改善箇所説明図

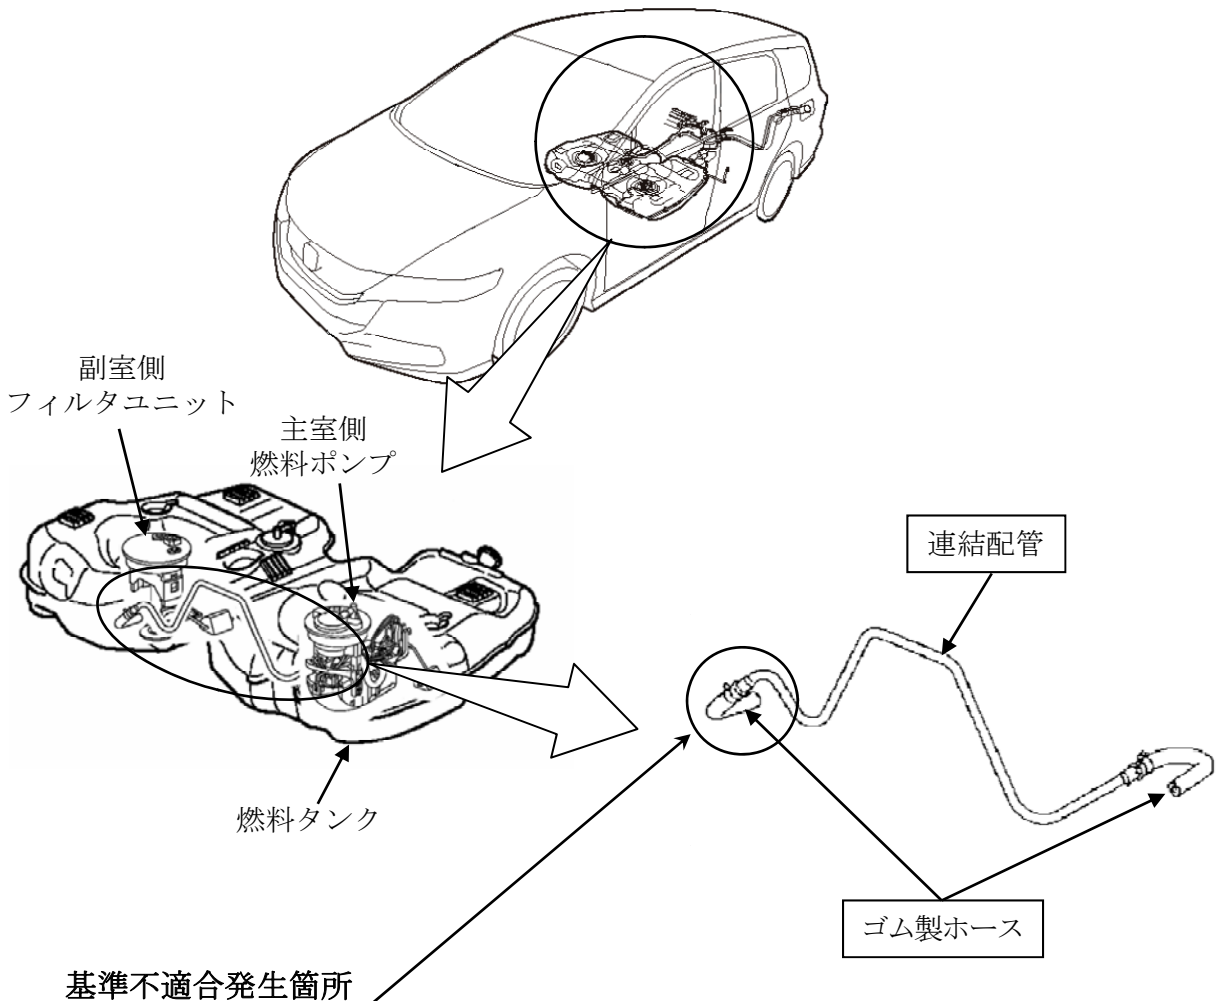
主室と副室の2室からなる燃料タンクを内部で連結する配管のゴム製ホースと副室側のフィルタユニットを組み付ける作業が不適切なため、当該ゴム製ホースが振れて閉塞するものがある。そのため、副室に燃料が残っていても主室に十分供給されず、主室の燃料がなくなるとエンジンが停止し、再始動できなくなるおそれがある。

全車両、燃料タンクの連結配管及びゴム製ホースを新品と交換し、当該ゴム製ホースとフィルタユニットを正しく組み付ける。

識別：助手席側ドア上部ヒンジ下側ボルト頭部に黄色ペイントを塗布する。
